**CONSORZIO DI BONIFICA
PIANURA DI FERRARA**

CONS. BON. PIAN. FERRARA	
04/04/23 Partenza	
Protocollo n. 7564 30028

OGGETTO: EG DANTE - Procedura di Valutazione di Impatto Ambientale ai sensi dell'art. 23 del D.Lgs 152/2006 relativa al "progetto per la realizzazione di un impianto della potenza di 19 MW, unito alle relative opere di connessione alla RTN, in Comune di Portomaggiore (FE).
CONTRIBUTO/OSSERVAZIONI.

Figura 1

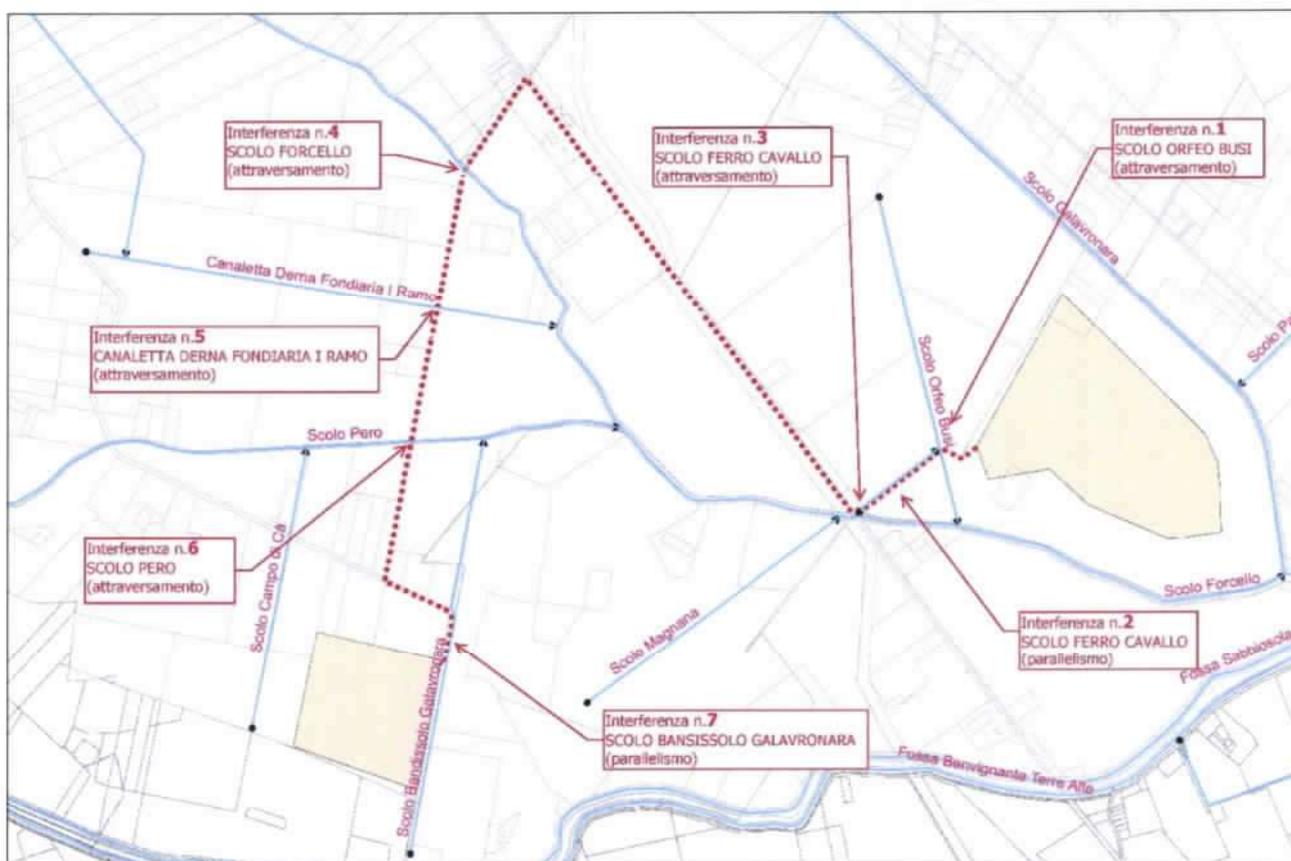
Dall'esame della documentazione scaricata dal sito del Ministero, si è potuto constatare che la linea di connessione prevista per il collegamento dell'area dell'impianto fotovoltaico alla nuova stazione di progetto andrà ad interferire con diverse strutture idrauliche demaniali in gestione a questo Ente, che vengono di seguito elencate e raffigurate nella figura 1 sotto riportata.

- 01 – Attraversamento SCOLO ORFEO BUSI (non arginato)
- 02 – Parallelismo SCOLO FERRO CAVALLO (non arginato)

- 03 - Attraversamento SCOLO FERRO CAVALLO (non arginato)
- 04 – Attraversamento SCOLO FORCELLO (non arginato)
- 05 – Attraversamento CANALETTA DERNA FONDIARIA I RAMO (non arginato)
- 06 – Attraversamento SCOLO PERO (non arginato)
- 07 – Parallelismo SCOLO BANDISSOLO GALAVRONARA (non arginato)

Si informa che l'autorizzazione di tutte le opere in attraversamento ed in parallelismo con la rete dei canali di bonifica è vincolata al rilascio, da parte del Consorzio, di apposito formale atto di concessione così come previsto dal R.D. 368 del 08/05/1904 e che le aree intestate al Demanio dello Stato per opere di bonifica non risultano di fatto espropriabili e non sono assoggettabili a servitù.

Tutte le opere che andranno ad interferire con i canali di bonifica, sia attraversamenti che parallelismi, dovranno essere progettate nel rispetto dei vincoli previsti dal Regolamento consorziale in materia di concessioni e potranno essere autorizzate da questo Ente previa presentazione di specifica domanda di concessione, da redigere su apposita modulistica scaricabile dal sito del Consorzio (www.bonificaferrara.it), unitamente ad elaborati grafici di dettaglio, in scala adeguata ed

Si precisa che gli attraversamenti dei canali:

- se previsti in **subalveo**, dovranno rispettare una profondità minima di **5,00** m tra la sommità del cavidotto e la quota di fondo di progetto delle linee demaniali. Detta profondità potrà essere ridotta fino a metri **2,00** solo nel caso in cui la Ditta si impegni a rivestire le sponde e l'alveo del canale per uno sviluppo lineare di almeno metri 5,00 o nel caso in cui il tratto di canale interessato dall'attraversamento risulti già tombinato o rivestito.

Nel caso di attraversamenti di ponti e di tombinamenti di cui non si conoscono né la tipologia né le dimensioni dell'opera di fondazione, si prescrive, in via precauzionale, il mantenimento di una profondità minima non inferiore a metri **3,00** da riferire alla quota di scorrimento del manufatto;

- se si programma di operare sulla canalizzazione consorziale con scavi a cielo aperto, dovranno essere previste, già in fase di richiesta di concessione, tutte le opere provvisorie necessarie a garantire il corretto deflusso delle acque durante la fase di cantiere;
- se previsti **interrati** con sovrappasso in corrispondenza di tombinamenti, dovrà essere mantenuta una distanza tra il cavidotto e l'estradosso della canna di almeno 20 cm;

Per i parallelismi interrati posizionati nella fascia di 10 m dal ciglio, dovrà essere mantenuta una distanza minima di **4,00** m dal ciglio del canale, o dal piede esterno arginale per i canali arginati.
